**Besvarelse på høringsuttalelser og kommentarer etter befaring Esperåa Kraftverk –
referanse NVE 201001112-37**

Esperåa kraftvek, Notodden kommune

Oversiktskart - Planendring

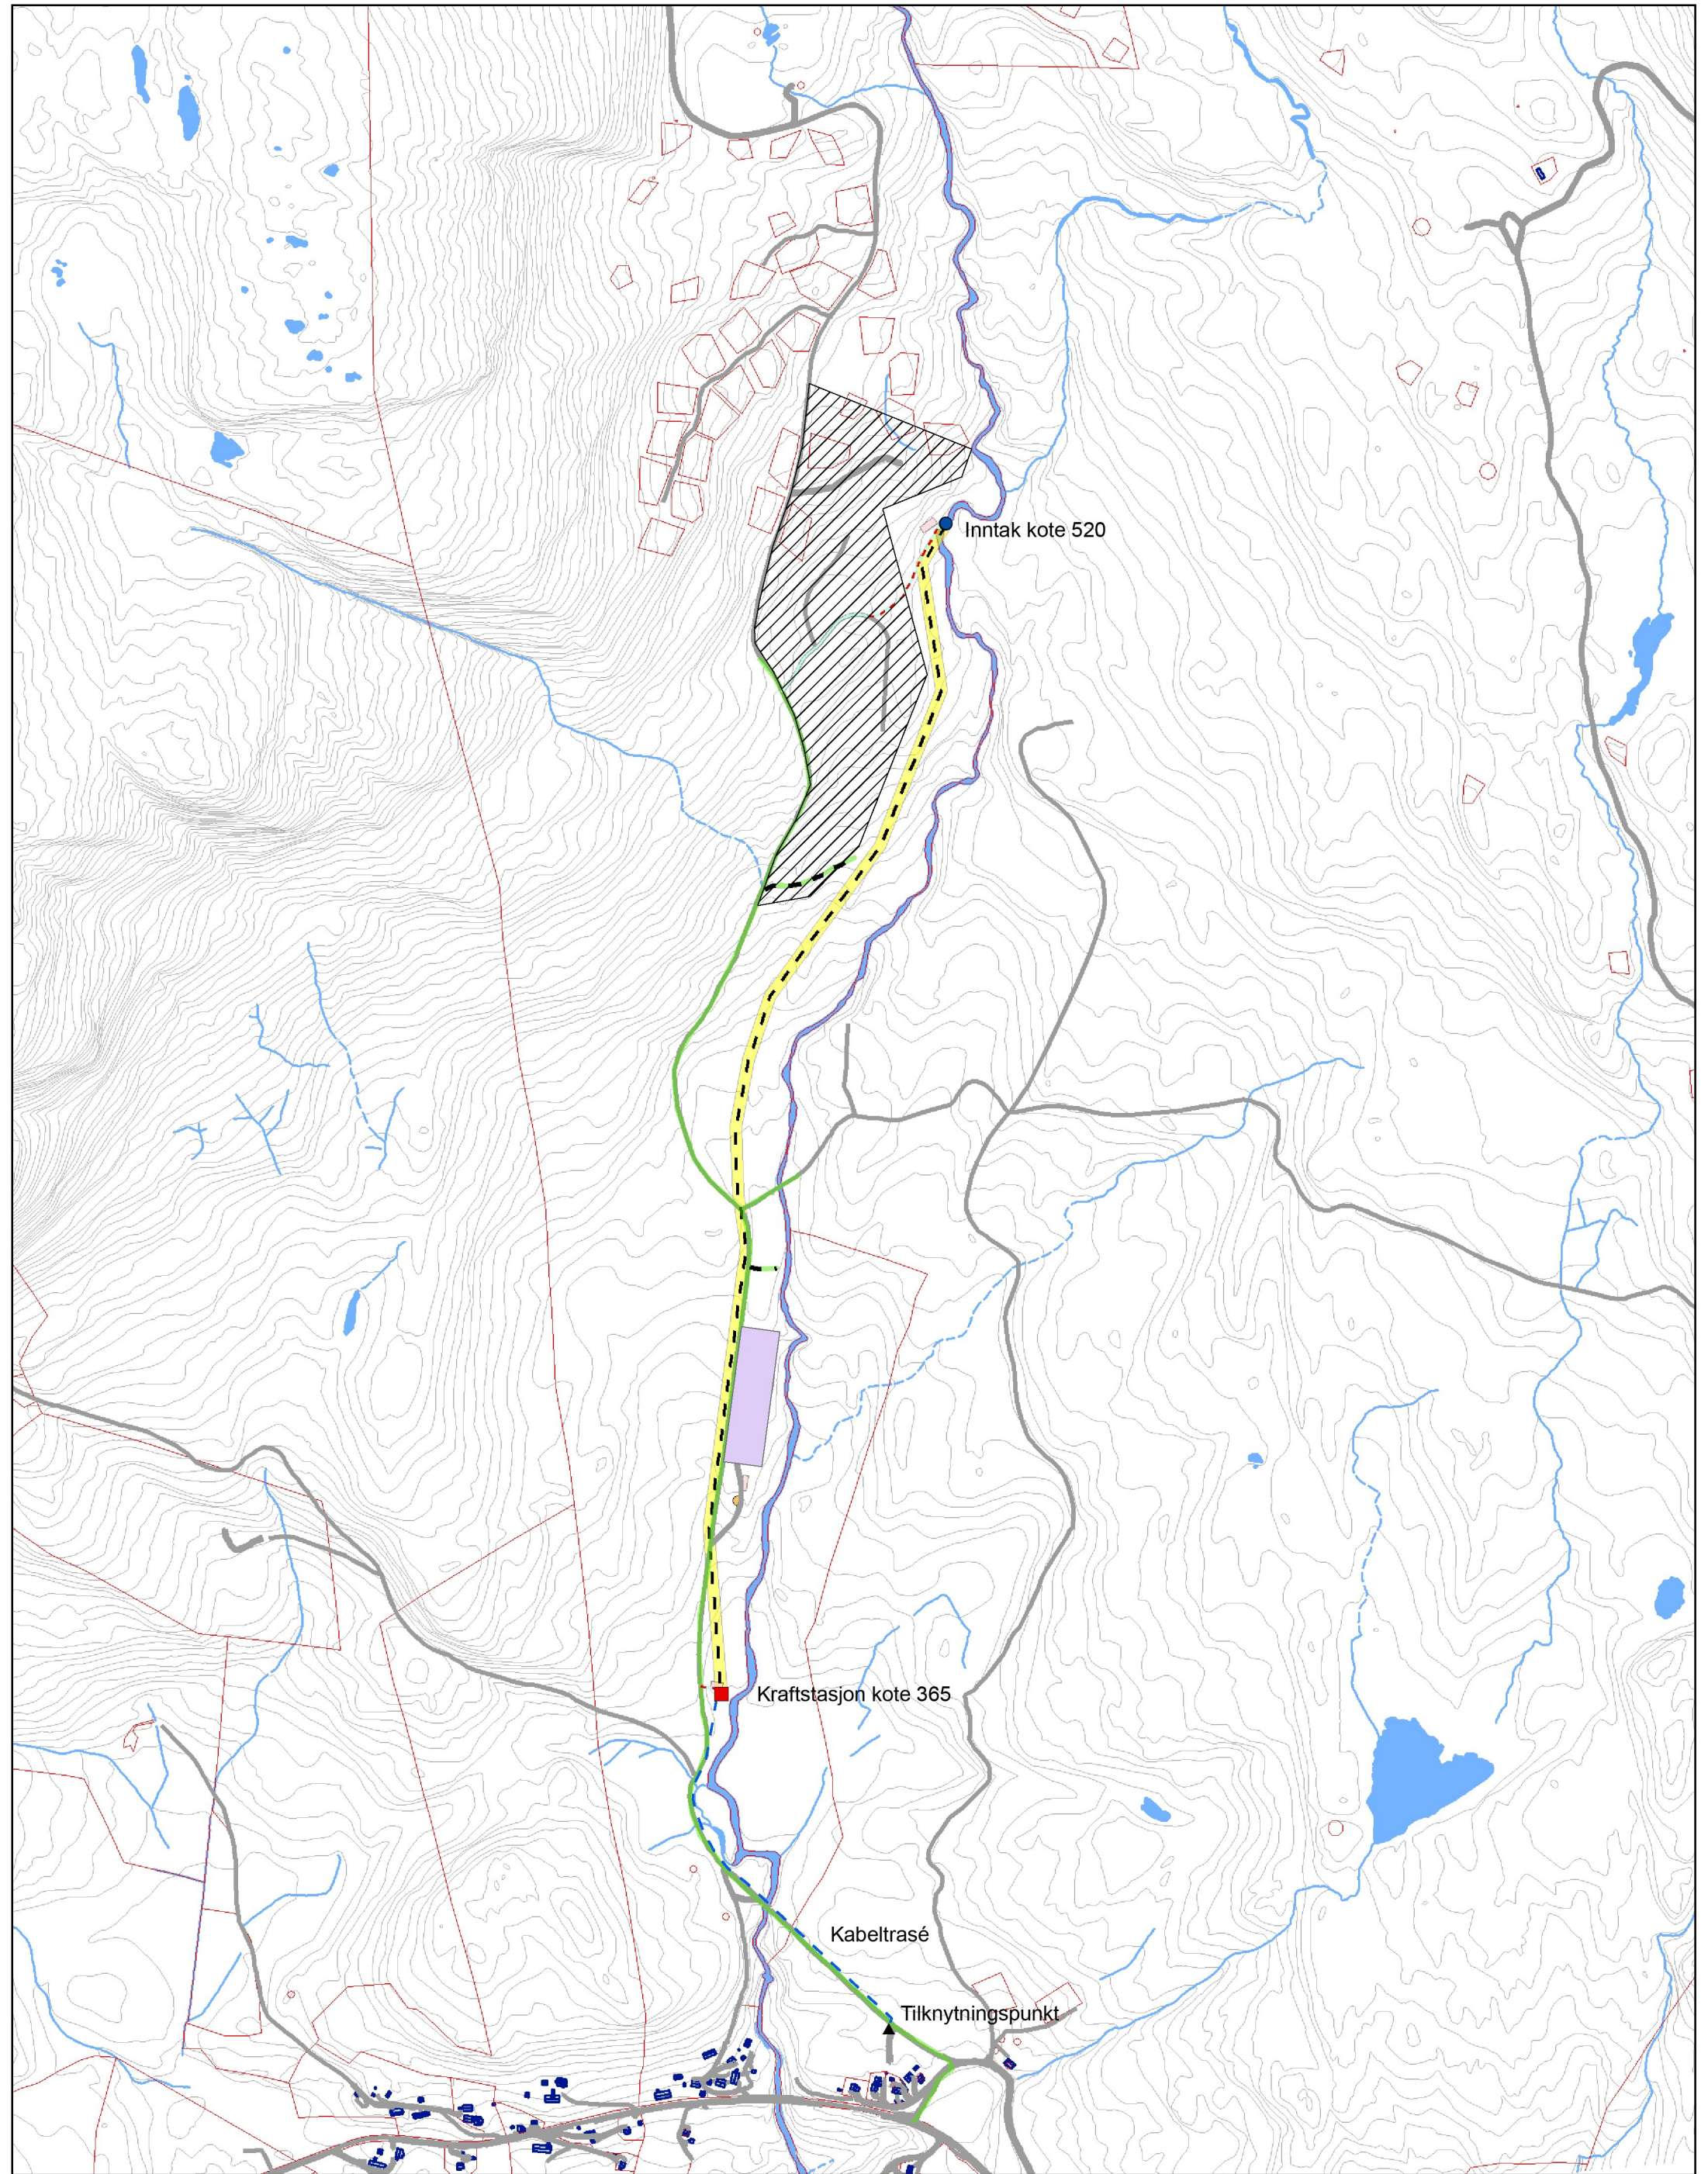
Adkomstveien er nå tegnet inn i detaljkartet sammen med øvrige planene for prosjektet. Veien er av samme standard som for den planlagte veien i det nye hyttefeltet, dvs. den som planlegges. Fra hovedvegen og inn i hyttefeltet er vegen ca. 208 meter lang. Fra hyttefeltet og bort til inntaket er vegen 213 meter lang. Vegen fra hyttefeltet og bort til inntaket blir, som oppgitt i konsesjonssøknaden, 4 meter bred og med Veiklasse 3 – Landbruksbilvei.

Utbygger anser ikke at den endrede rørtraseen får konsekvenser utover de som allerede er beskrevet i konsesjonssøknaden. Rørtraseen er lagt noe øst for omsøkt trase for å unngå et planlagt hyttefelt. Den nye traseen omfatter et liknende terreng som det omsøkte. I forbindelse med veikryssing, for å unngå filtrasjonsområdet, vil vegen til hyttefeltene måtte legges om i kortere perioder.
